Presentazione di osservazioni relative alla procedura di:

Valutazione di Impatto Ambientale (VIA) – art.24 co.3 D.Lgs.152/2006 e s.m.i.

ID: Codice procedura (ID_VIP/ID_MATTM):12691

“Progetto di un impianto eolico denominato "Pitigliano" ubicato nei comuni di Piti (GR) e Sorano (GR) costituito da 20 (venti) aerogeneratori di potenza nominale di 7,0 MW per un totale di 140,0 MW con relative opere connesse ed infrastrutture indispensabili”

Immagine 1. Vincoli ex art. 136 del CBC dal PIT della Regione Toscana e zona approssimativa dove è progettato l'impianto industriale.

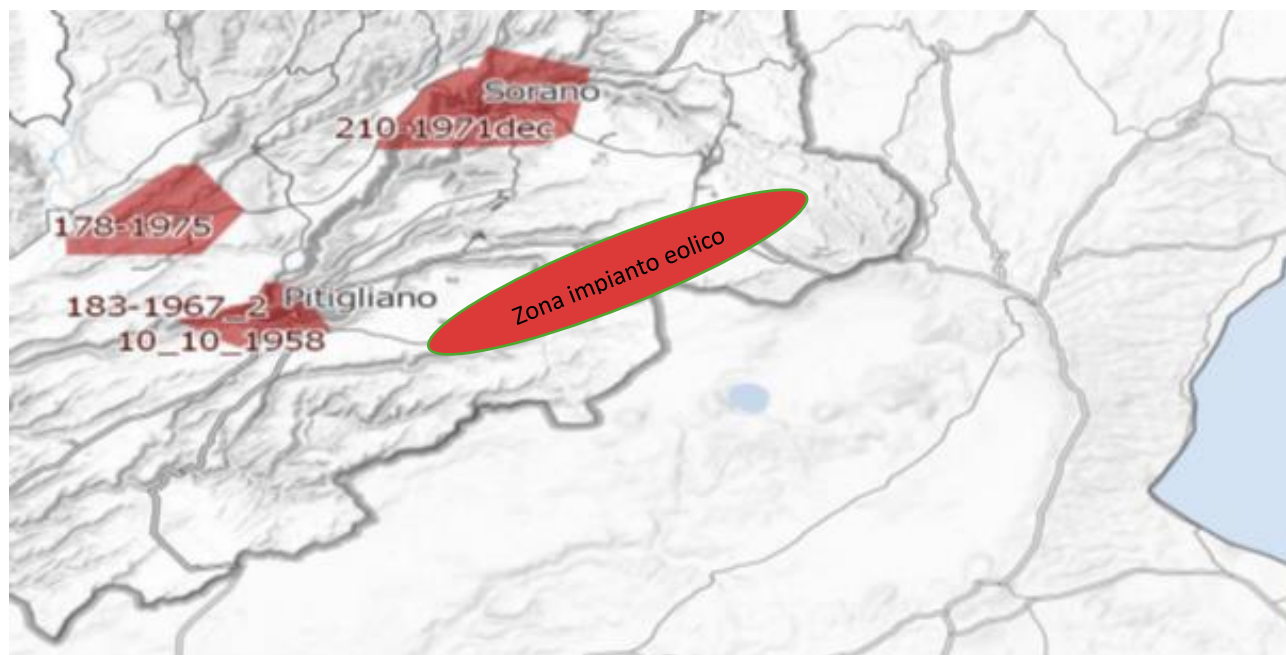
Inoltre, come sostiene la Proponente parte dell'impianto si verrebbe a trovare a 3,5 km dal centro abitato di Sorano. Infatti, tre degli aerogeneratori WTG 08, 09, 10 sono addirittura all'interno delle fasce di rispetto dei 3 km del suo vincolo paesaggistico di notevole interesse pubblico ex art 136 del CBC. Si evidenzia che così si crea

un'ulteriore incompatibilità con la tutela del Paesaggio.

Immagine 3. Cumulo di una parte di impianti eolici, fotovoltaici e geotermici industriali in progettazione ed esistenti intorno all’eolico industriale “Pitigliano”.

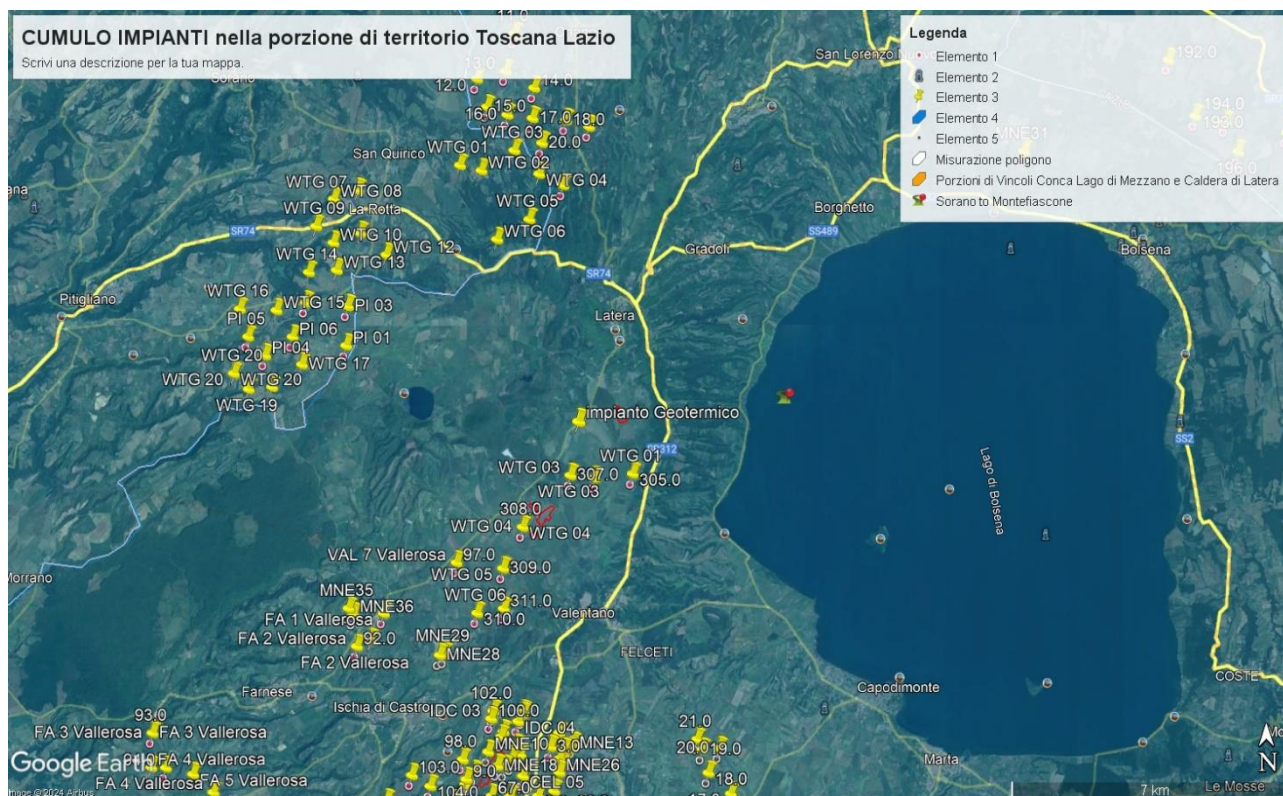
Beni Culturali “*Ambito paesaggistico, geologico e geomorfologico dell’orlo della caldera di Latera ...*” Non vengono nemmeno citati gli impianti eolici in progetto al MASE, il “Rempillo” (6 aerogeneratori) e un altro in verifica amministrativa di 14 aerogeneratori e 72, 6 MW. Ad oggi nei territori di Pitigliano, Sorano e in quello limitrofo potenzialmente potrebbero essere insediati 40 aerogeneratori alti 200 metri e larghi 170. Ma la proponente non cita neanche altri impianti che creerebbero il cumulo e quindi maggiore impatto. Infatti, sul territorio della “Città del Tufo” (Sorano e Pitigliano) impatterebbero anche l’impianto eolico “Montarzo” di Onano con 13 aerogeneratori con le dimensioni ricordate, l’altro eolico industriale nel territorio di Valentano con sette aerogeneratori (stesse dimensioni), gli impianti di Farnese con un minieolico di 3 Torri alte 60 metri già installate in località Poggio del Crognolo e l’impianto eolico industriale “Vallerosa” (7 aerogeneratori alti 200 metri e larghi 158 metri) in procedura VIA presso la Regione Lazio. Inoltre, altri impianti del minieolico già presenti a Valentano, Cellere e Piansano e due progetti eolici industriali con le stesse dimensioni (200 m x 170 m) nel Comune di Ischia di Castro. La valutazione del cumulo non prende neanche in considerazione gli impianti industriali di fotovoltaico e agrivoltaico in progetto a Farnese, Valentano, Ischia di Castro, Cellere. L’impianto geotermico in procedura Via al MASE, progettato nella Caldera di Latera. Quindi è stata effettuata una valutazione del potenziale impatto cumulativo non veritiera a dispetto di quanto affermato dalla proponente che sostiene di aver preso in considerazione uno spazio di 10 km intorno al suo impianto per gli impatti che si creerebbero.

IMMAGINE n. 2 Impianto eolico industriale “Pitigliano” e distanze aerogeneratori dai Vincoli della Conca del Lago di Mezzano...

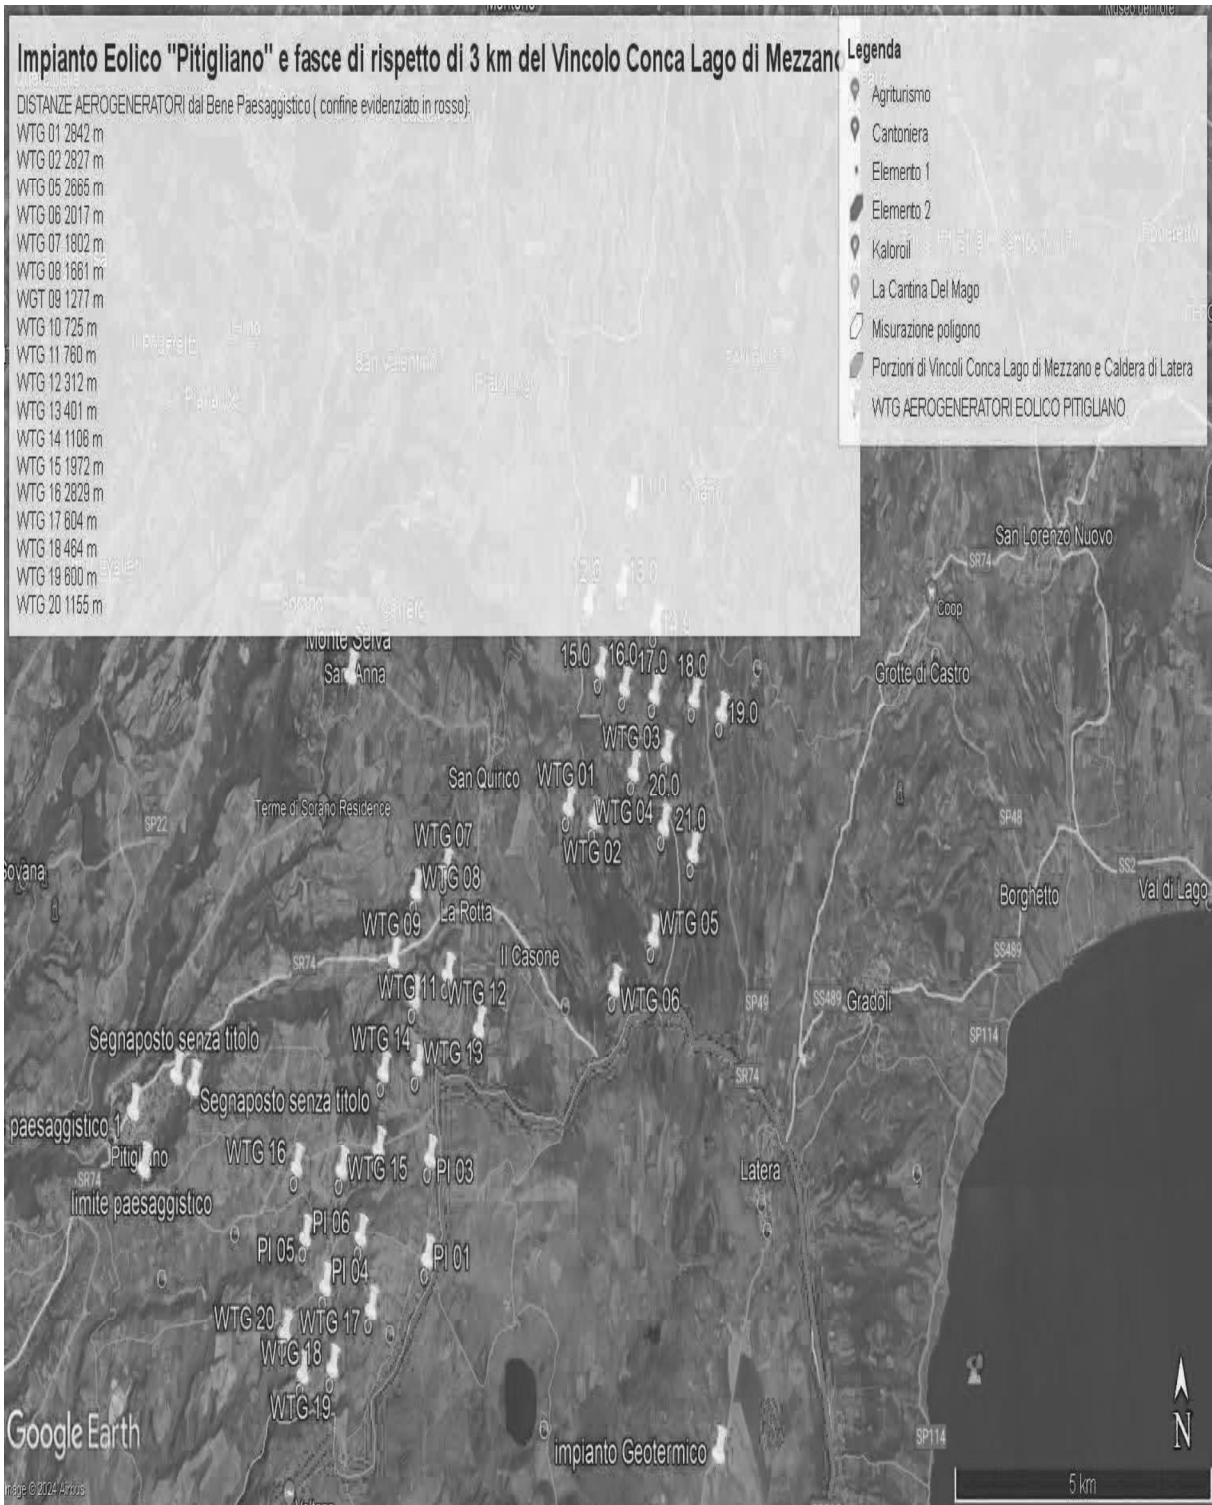
Come è illustrato nell'immagine si ribadisce che l'impianto industriale "Pitigliano" ricade completamente all'interno delle fasce di rispetto dei due vincoli di notevole

interesse pubblico e lambisce quelle di un terzo vincolo e quindi come affermato dal Consiglio di Stato nelle sentenze citate, l'impianto è insediato in area non idonea ai sensi dell'art. 20 comma 8 lettera c quater del D.Lgs. n. 199/2021 e ss.mm.ii al contrario di quanto sostiene la proponente.

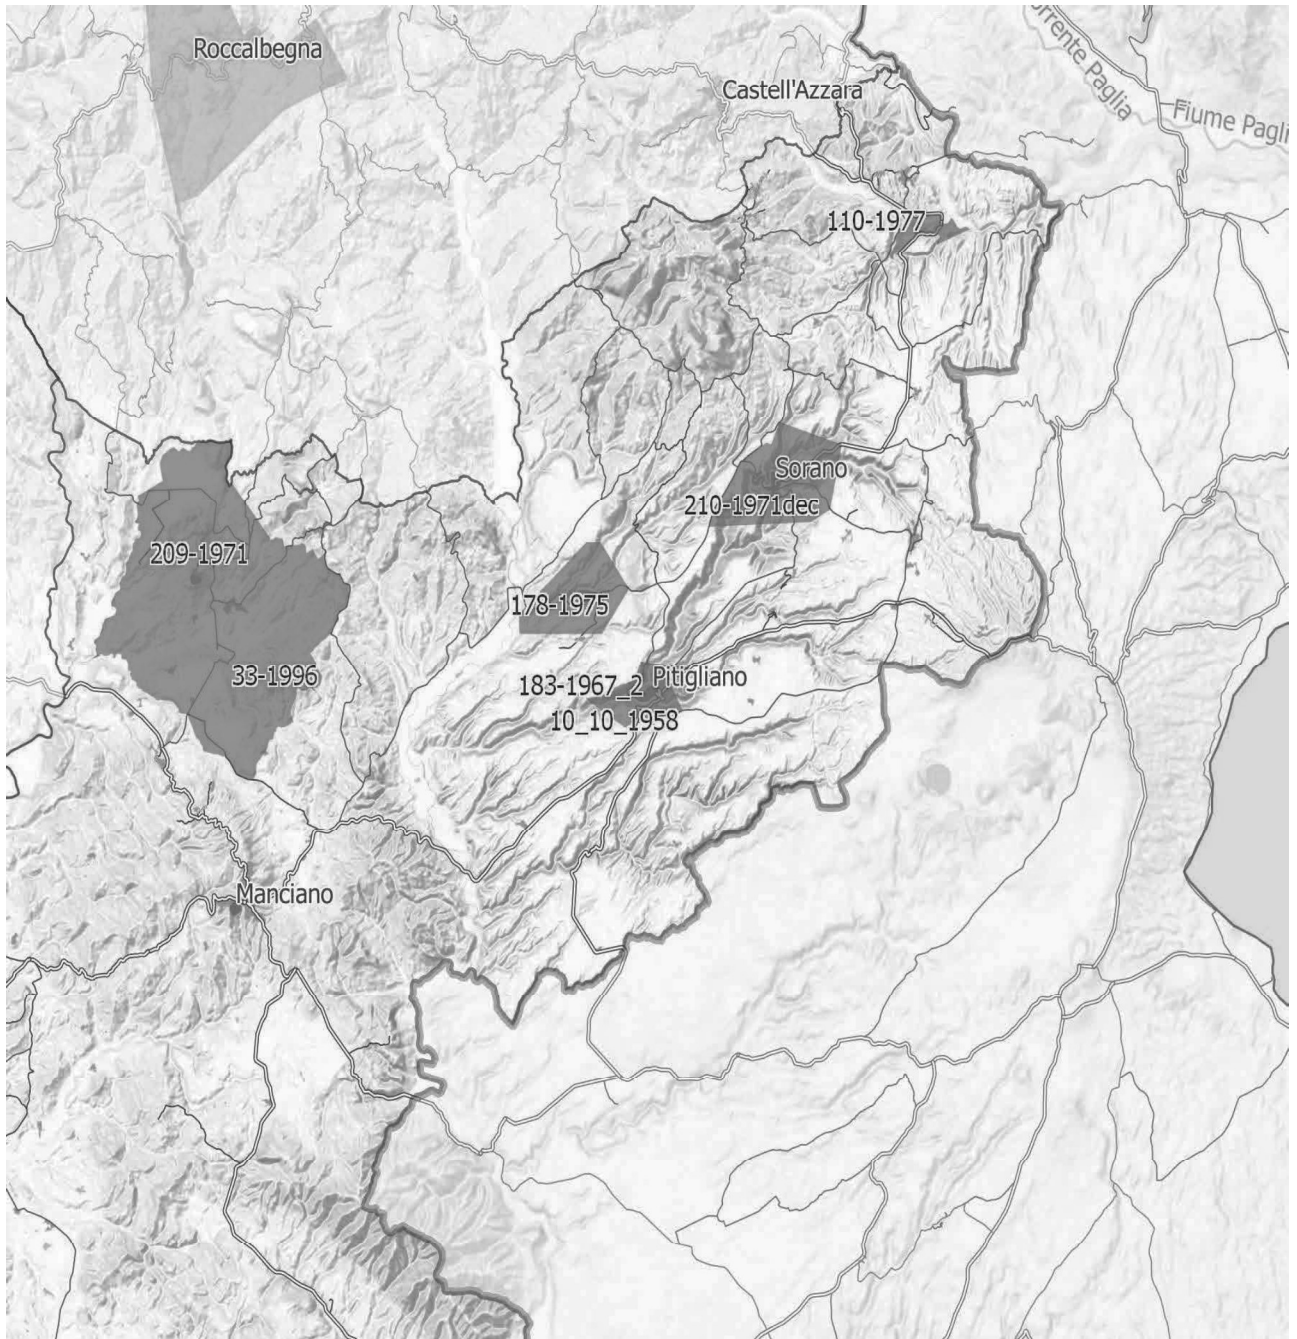
IMMAGINE n. 4 Si evidenzia che i tre aerogeneratori WTG 07, WTG 08 e WTG 09 impattano con il vincolo paesaggistico di notevole interesse pubblico del Centro Storico di Sorano. Il WTG 07 si troverebbe a 2828 m, WTG 08 2504 e WTG 09 2990. Il cavidotto dell'impianto invece impatta in buona parte del Vincolo paesaggistico ex art. 136 del CBC del Centro Storico di Pitigliano.

IMMAGINE n 5. Mappa eolici elaborata dall'Associazione Amici della Terra. La mappa evidenzia il cumulo degli impianti tra Lazio e Toscana.

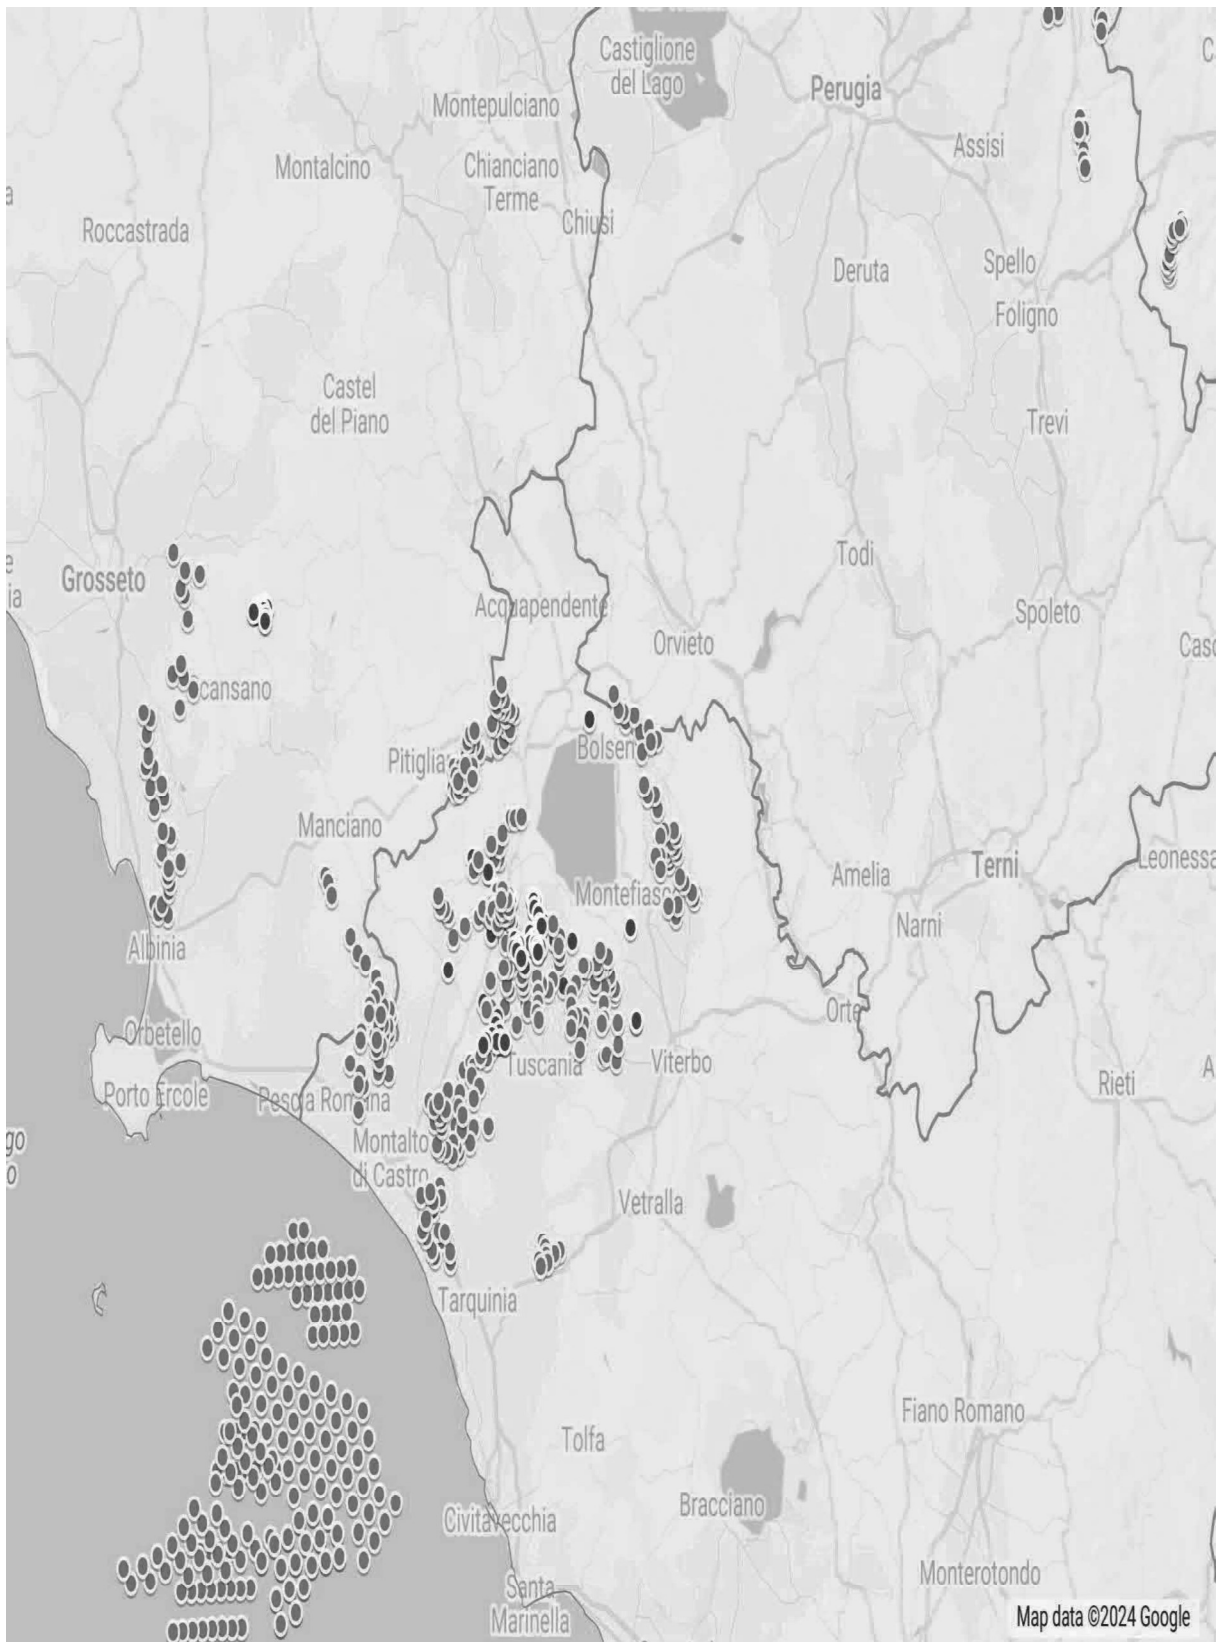
Riguardo al cumulo degli impianti FER, le mappe prodotte dalla proponente riguardano, come già evidenziato, soltanto una parte molto piccola degli impianti FER dell'area intermedia e vasta e in particolare di quelli eolici che contribuiscono a creare un notevole cumulo e la saturazione del territorio tosco laziale. Riguardo al cumulo dei soli impianti eolici si riporta la mappa dell'intervisibilità degli impianti eolici elaborata dall'Associazione nazionale “Amici della Terra”.

IMMAGINE n. 5 Mappa prodotta dalla proponente dove si vede che è stato ignorato il vincolo di notevole interesse pubblico ex art. 136 del CBC dell'Orlo della Caldera di Latera. Nelle sue fasce di rispetto ricadrebbero diversi aerogeneratori.

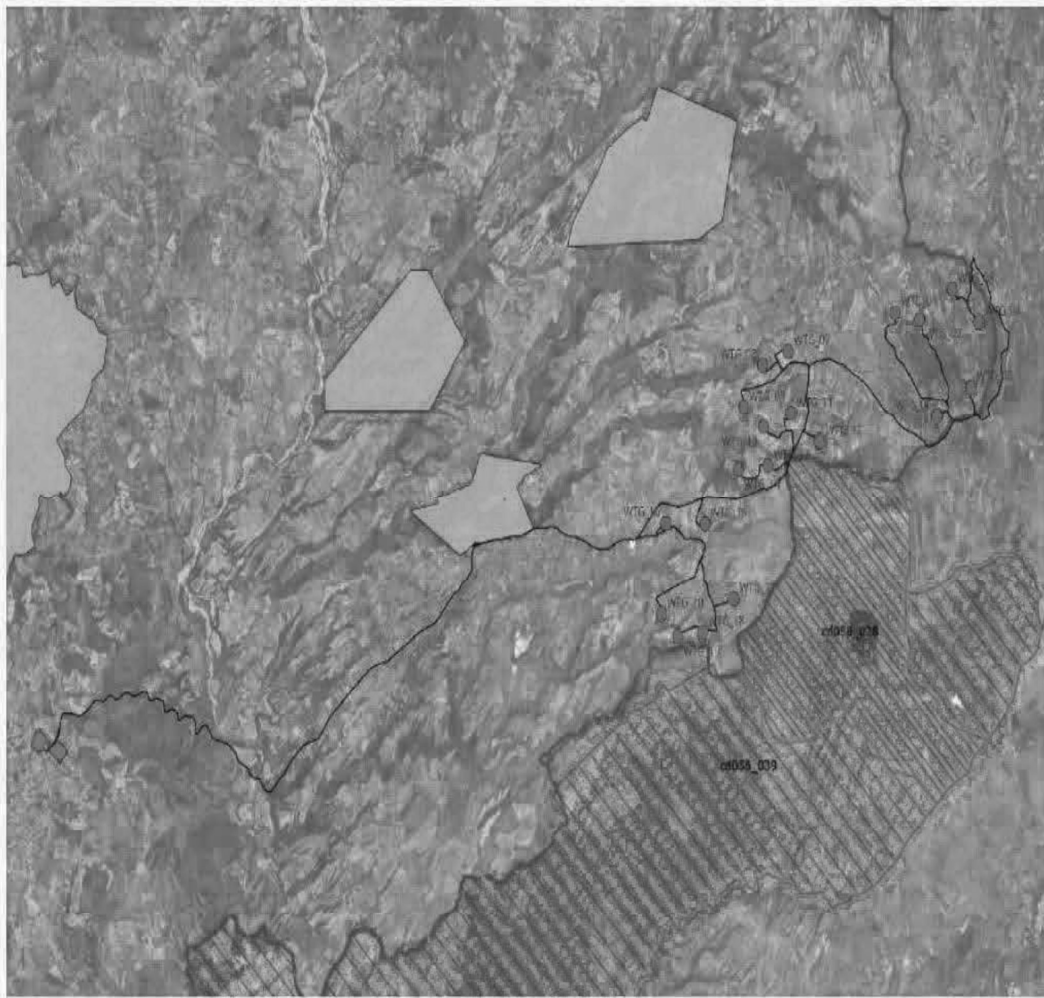
Concludendo, si evidenzia ancora che la proponente non effettuando la procedura prevista dalla Parte III delle Linee Guida nazionali ha ignorato un vincolo paesaggistico di notevole interesse pubblico istituito con un provvedimento del Segretariato regionale del Ministero della Cultura per il Lazio che ha emanato il Decreto di dichiarazione di notevole interesse pubblico n. 22 del 15.02.2024 ai sensi e per gli effetti dell'art. 136, co. 1, lett. c) e d) del decreto legislativo 22 gennaio 2004, n. 42, "Ambito paesaggistico, geologico e geomorfologico dell'orlo della caldera di

IMMAGINE n. 7 Mappa della intervisibilità degli impianti eolici elaborata dall'Associazione nazionale Amici della Terra. La mappa non è aggiornata comunque rende molo bene dell'enorme impatto visivo creato dal cumulo degli impianti.

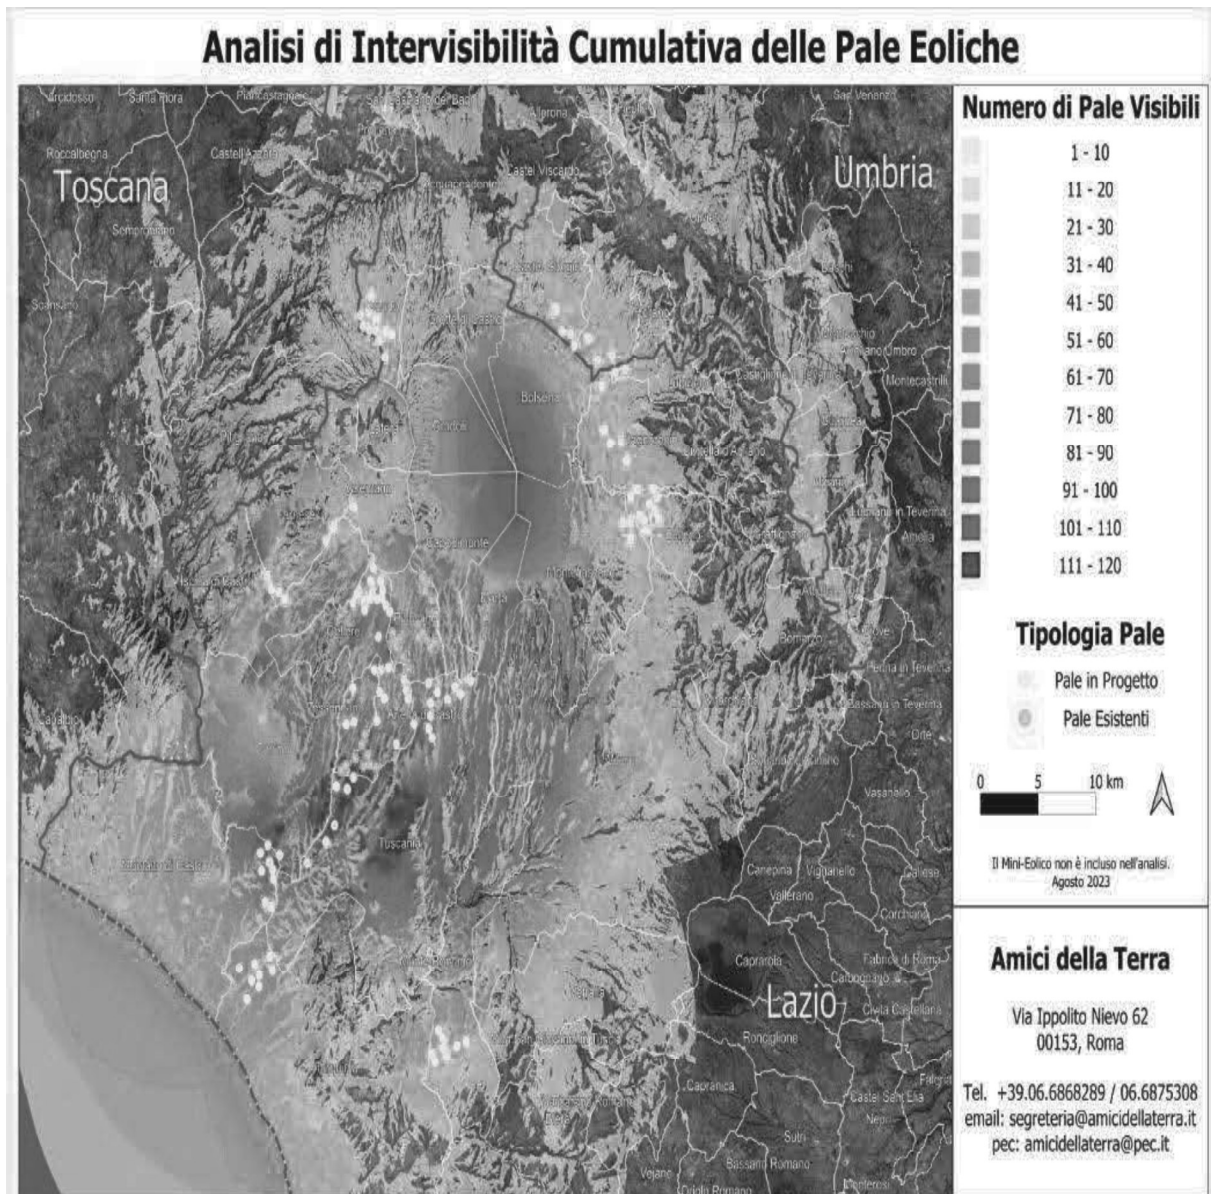
Se agli impianti eolici rappresentati qui sopra che non comprendono sia l'impianto eolico Pitigliano e le altre 14 pale del progetto eolico in verifica amministrativa sempre nel territorio di Pitigliano si aggiungono i migliaia di ettari (7000 fin'ora) di territorio occupato dagli impianti fotovoltaici e agrivoltaici e dalle altre tipologie appare chiaro il numero spropositato degli impianti FER nella bassa toscana e nella Tuscia.
